ECE/TRANS/WP.29/2006/107
14 July 2006

ПРЕДЛОЖЕНИЕ ПО ДОПОЛНЕНИЮ 1 К ПОПРАВКАМ СЕРИИ 02
К ПРАВИЛАМ № 107

(Транспортные средства категорий M₂ и M₃)

"Рис. 1

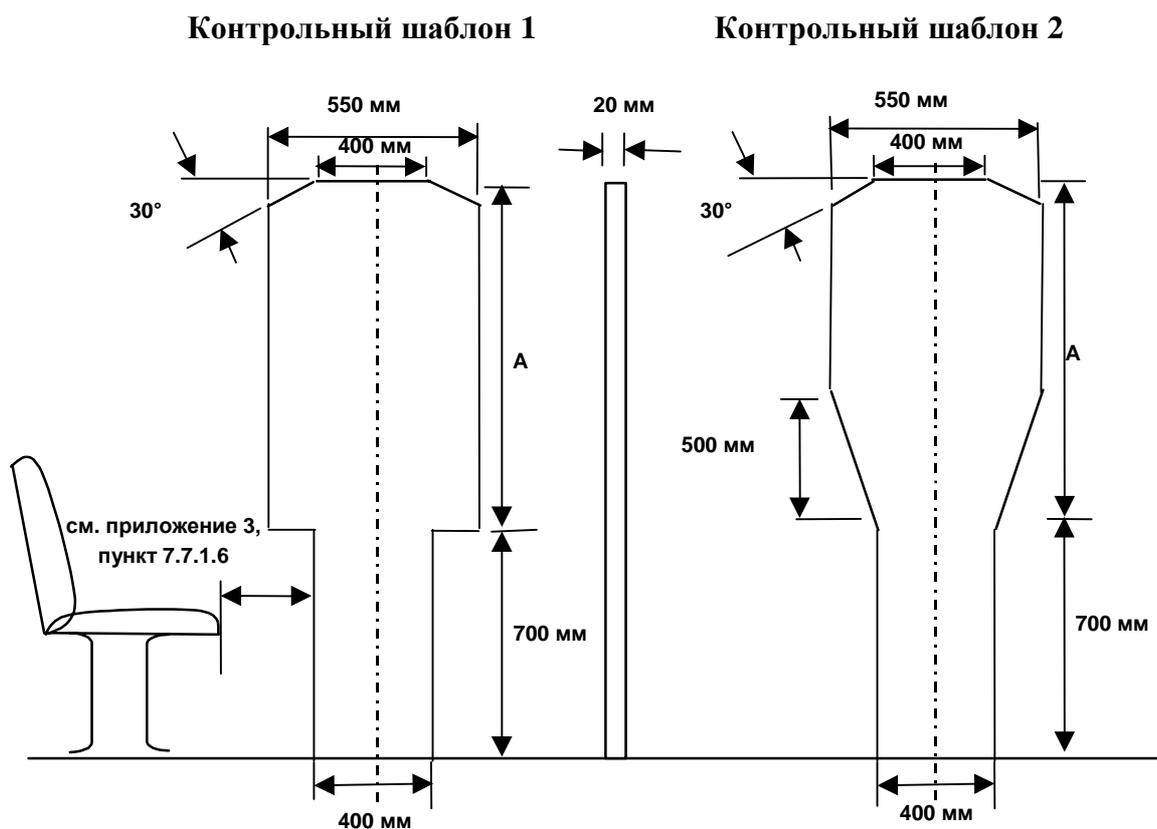
Рис. 1 изменить следующим образом:

ДОСТУП К СЛУЖЕБНЫМ ДВЕРЯМ

(см. приложение 3, пункт 7.7.1)

Класс транспортного средства	Высота верхнего щита (мм) (размер "А" на рис. 1)	
	Контрольный шаблон 1	Контрольный шаблон 2
Класс А	950*	950
Класс В	700*	950
Класс I	1 100	1 100
Класс II	950	1 100
Класс III	850	1 100

* В случае транспортных средств класса А или В нижний щит может перемещаться горизонтально по отношению к верхнему щиту при условии, что он перемещается в том же направлении".

"Рис. 11b

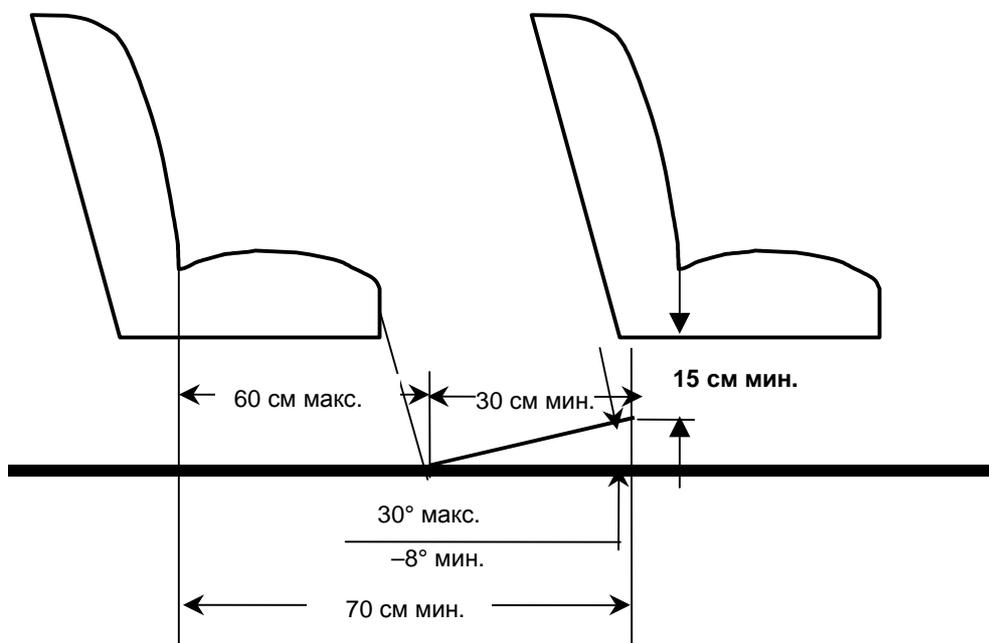
Включить следующий новый рис. 11b:

ПРОСТРАНСТВО ДЛЯ НОГ ПАССАЖИРОВ, ЗАНИМАЮЩИХ СИДЕНЬЯ,
РАСПОЛОЖЕННЫЕ ЗА ДРУГИМИ СИДЕНЬЯМИ, ИЛИ СИДЕНЬЯ,
ОБРАЩЕННЫЕ К ПРОХОДУ

(см. приложение 3, пункт 7.7.8.5.2)

"7.7.8.5.2 Для сиденья, расположенного за другим сиденьем и/или обращенного к проходу, должно быть предусмотрено минимальное свободное пространство для ног глубиной не менее 300 мм и шириной, соответствующей положениям пункта 7.7.8.1.1, как показано на рис. 11b приложения 4. Присутствие в этом пространстве ножек кресел, опоры для ног пассажира и элементов, указанных в пункте 7.7.8.6, допускается при условии, что для ног пассажира остается достаточно места. Это пространство для ног может частично располагаться в проходе и/или над ним, но оно не должно создавать никаких препятствий при измерении минимальной ширины прохода в соответствии с пунктом 7.7.5. В случае сидений, расположенных рядом с сиденьем водителя в транспортных средствах класса А или В, в этом пространстве допускается частичное присутствие ремней безопасности и креплений ремней безопасности".

"Рис. 20

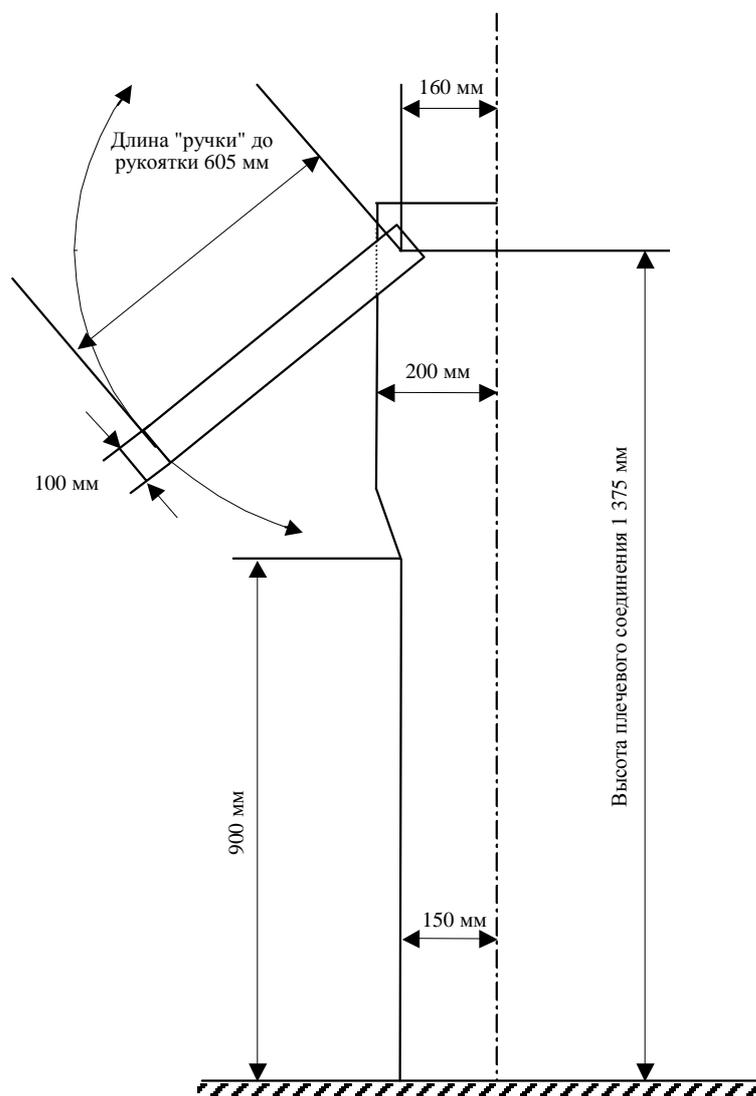
Рис. 20 изменить следующим образом:

ИСПЫТАТЕЛЬНОЕ УСТРОЙСТВО ДЛЯ ОПРЕДЕЛЕНИЯ
РАСПОЛОЖЕНИЯ ПОРУЧНЕЙ

(см. приложение 3, пункт 7.11.2.1)

Толщина: 20 мм".

Рис. 23 А

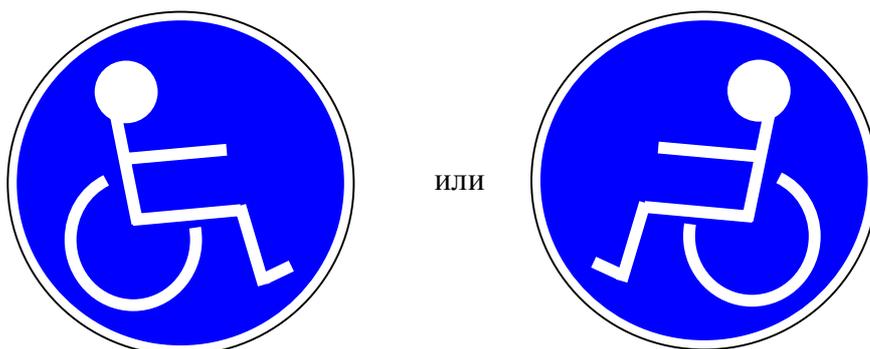
Рис. 23 изменить следующим образом:

Пиктограмма для пользователей инвалидных колясок

Цвет: белый символ на голубом фоне

Размер: по меньшей мере 130 мм в диаметре

Ссылка на принципы разработки символов безопасности: ИСО 3864-1:2002

"Рис. 27

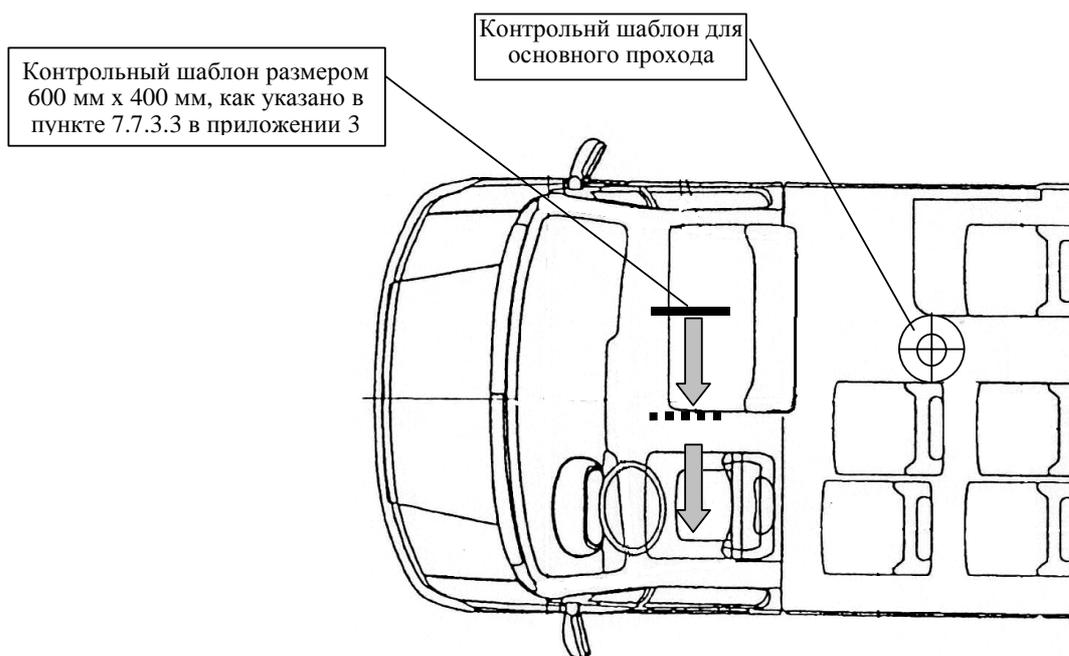
Включить следующие новые рис. 27 и 28:

ДОСТУП К ДВЕРИ ВОДИТЕЛЯ

(см. приложение 3, пункт 7.6.1.7.2)

Водительская дверь рассматривается в качестве запасной двери для лиц, занимающих вышеуказанные сиденья, при условии, что контрольный шаблон может перемещаться от этих пассажирских сидений до выхода из транспортного средства через дверь водителя (см. рис. 27 в приложении 4).

Проверка доступа к двери водителя осуществляется в соответствии с требованиями пункта 7.7.3.2 при помощи контрольного шаблона размером 600 x 400 мм, описанного в пункте 7.7.3.3.

Рис. 28

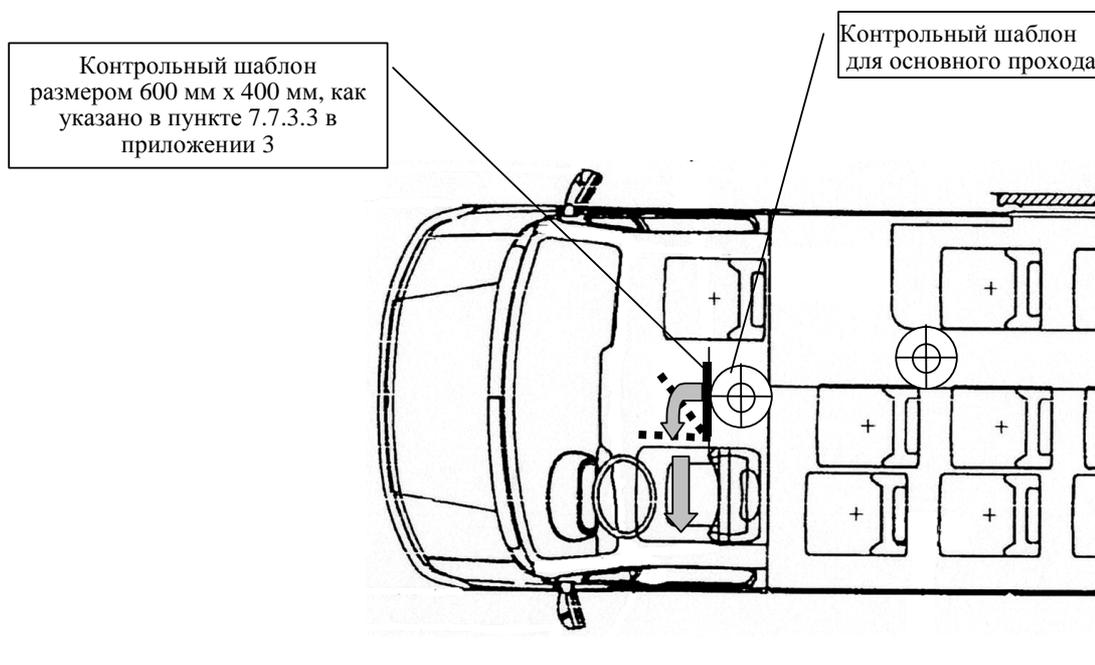
ДОСТУП К ДВЕРИ ВОДИТЕЛЯ

(см. приложение 3, пункт 7.6.1.9.3)

"7.6.1.9.3 пространство, отведенное для сиденья водителя, должно сообщаться с основным пассажирским салоном посредством надлежащего прохода; такое предписание считается выполненным, если контрольный шаблон, описанный в пункте 7.7.5.1, может беспрепятственно перемещаться по проходу до тех пор, пока передний край этого шаблона не достигнет вертикальной плоскости, проходящей по касательной к наиболее удаленной вперед точке спинки сиденья водителя (когда это сиденье находится в наиболее удаленном назад в продольной плоскости положении), и щит, описанный в пункте 7.6.1.7.2, можно переместить от этой плоскости к запасной двери в направлении, указанном в этом пункте (см. рис. 28 в приложении 4), когда сиденье и рулевое колесо находятся в их среднем положении".
